女川原子力発電所第2号機 工事計画審査資料	
資料番号	02-補-E-01-0100-6-4 改 5
提出年月日	2023年7月7日
【凡例】 [] : 前回ヒアリング資料からの変更箇所

補足-100-6-4 原子炉格納容器調気系主配管の

要目表記載変更について

原子炉格納容器調気系主配管の要目表記載変更について

参考資料1：原子炉格納容器調気系主配管の要目表の記載変更内容説明（3／6）

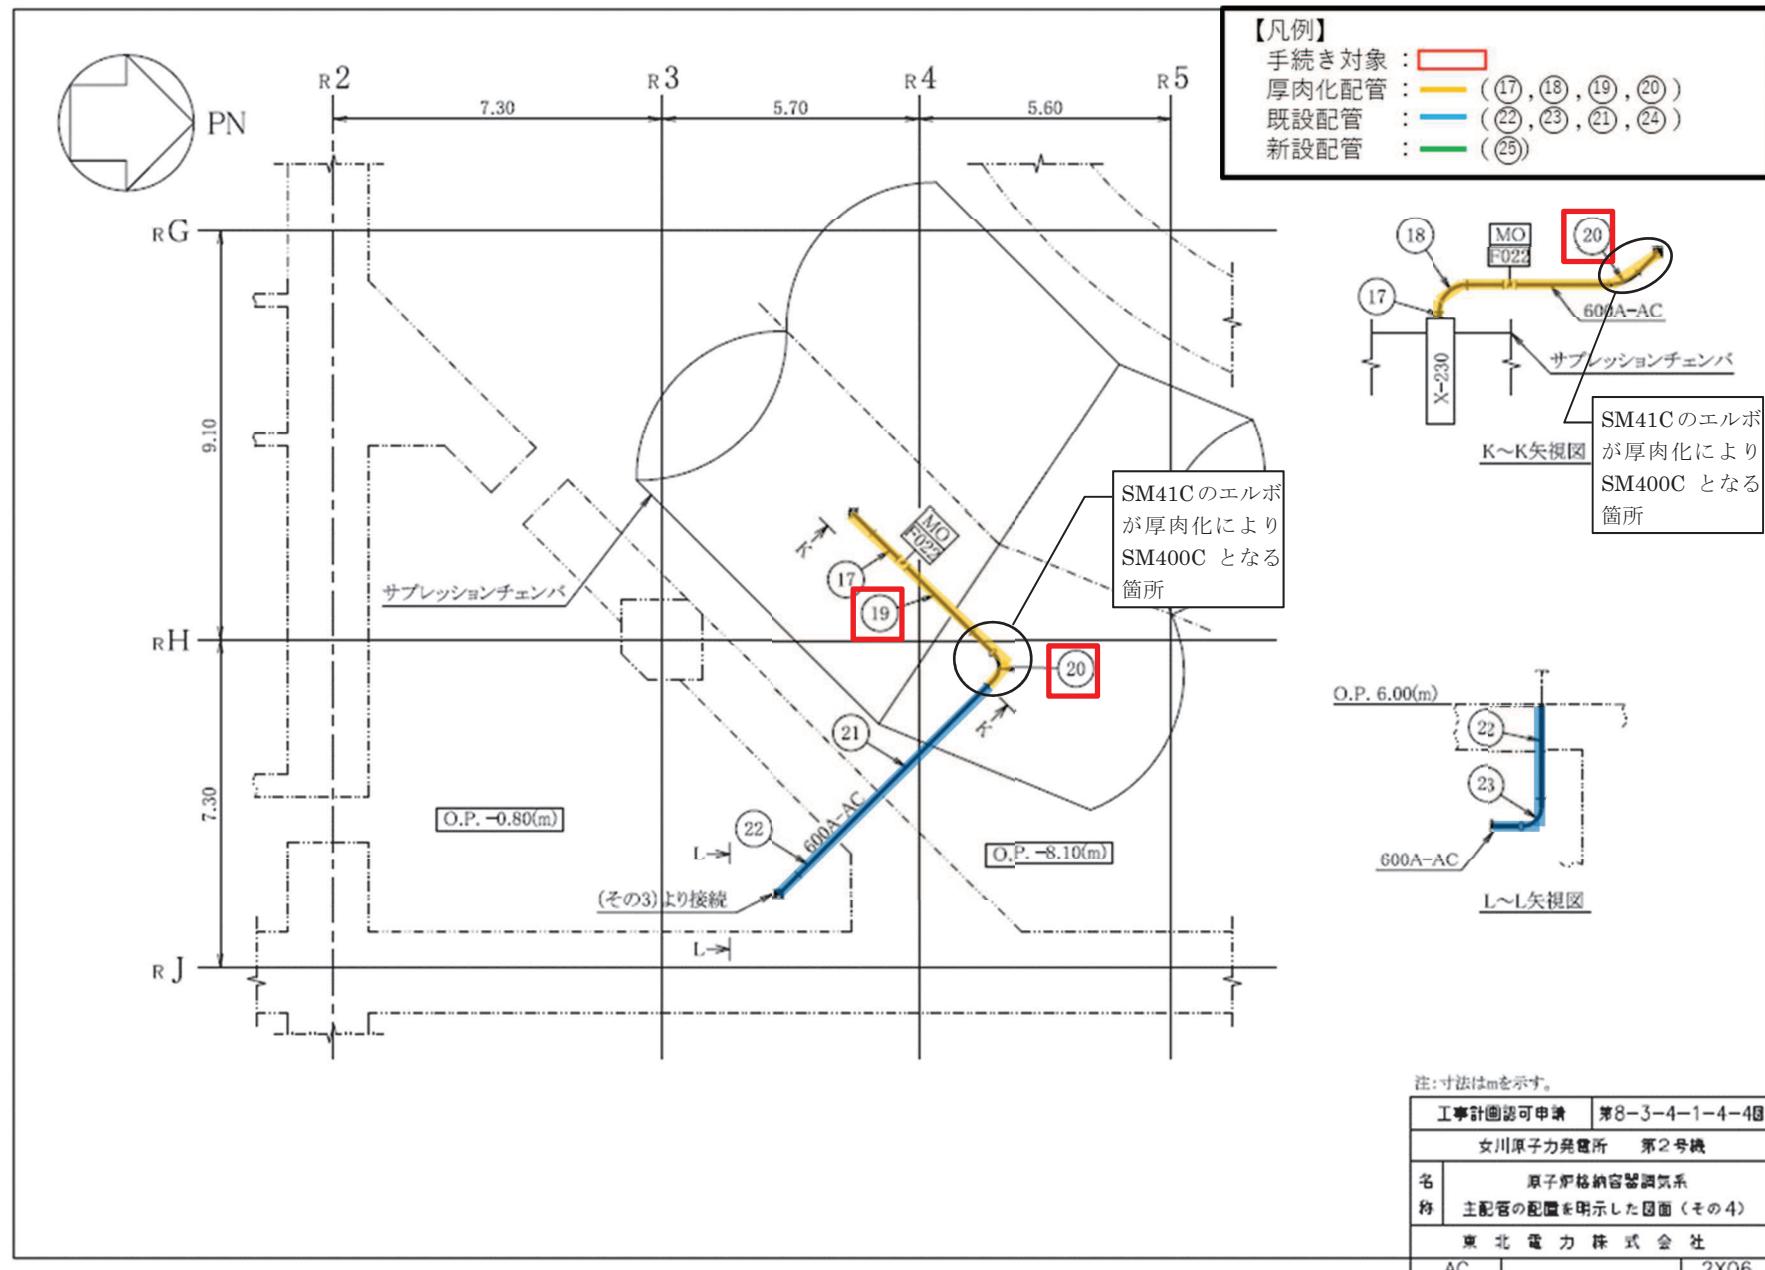
「原子炉格納容器配管貫通部(X-230)～ドライウェル出口配管分岐点」の配管のうち、既設配管の一部を耐震性強化のため厚肉化することが、要目表に適切に記載されていなかったことから要目表の記載の変更を行う。既工事計画において要目表の変更前欄に「-」、変更後欄に厚肉化した配管仕様のみ記載していたことから、当該記載を削除し改めて既設配管の一部厚肉化について記載する。また、厚肉化に伴い SM41C 材を使用していたエルボがなくなり SM400C 材のエルボのみとなることを反映する。

図 1 継手の製造方法（引き抜き製法）

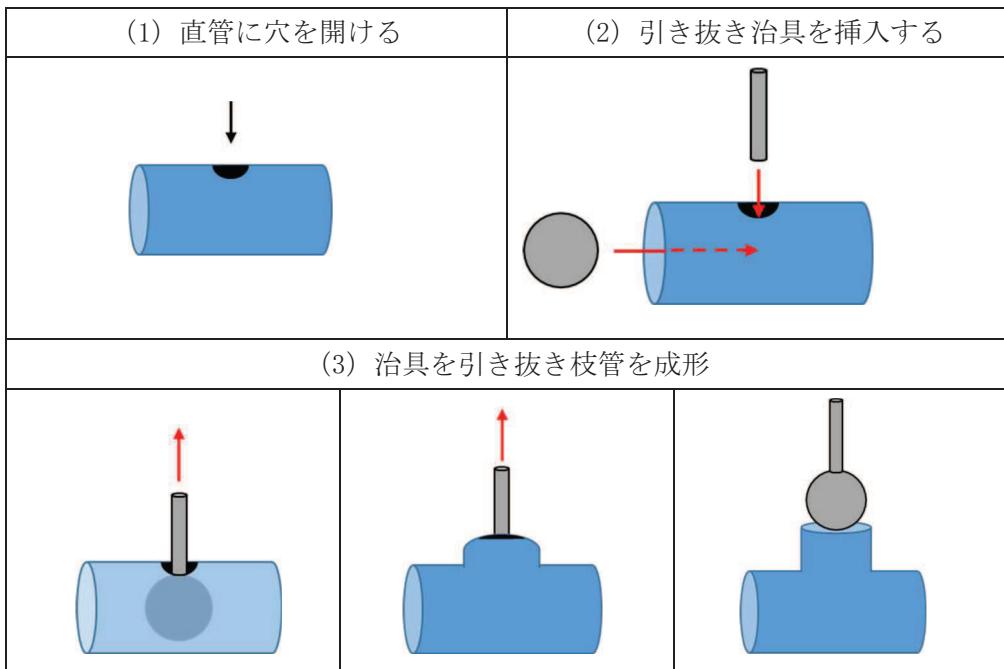
原子炉格納容器調気系から原子炉格納容器フィルタベント系への分岐点において 600A/600A/400A の管継手を採用する。当該管継手は口径、肉厚等より引き抜き製法で製造されるものである。引き抜き製法の概要を図 1 に示す。

図 2 JIS 規格管継手及び JIS 規格外管継手に係る強度の確認方法の概念図

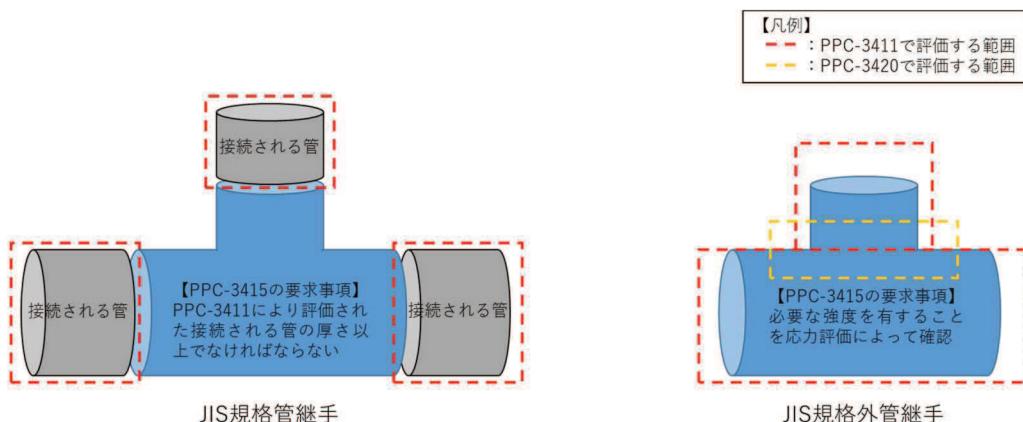
を採用する。JIS 規格管継手は、JSME 設計・建設規格 2005/2007 の規定により「PPC-3415 管継手」により当該継手に接続される管の「PPC-3411 直管」の規定により必要とされる厚さ以上であることことが要求されているが、JIS 規格外管継手の場合は、応力計算が要求されている。応力計算は、管に穴を開けて成形する管継手の製造方法から「PPC-3411 直管」及び「PPC-3420 穴と補強」により管として評価することから、要目表において管継手を 1 行で記載し JIS 規格管継手と差別化する必要がある。
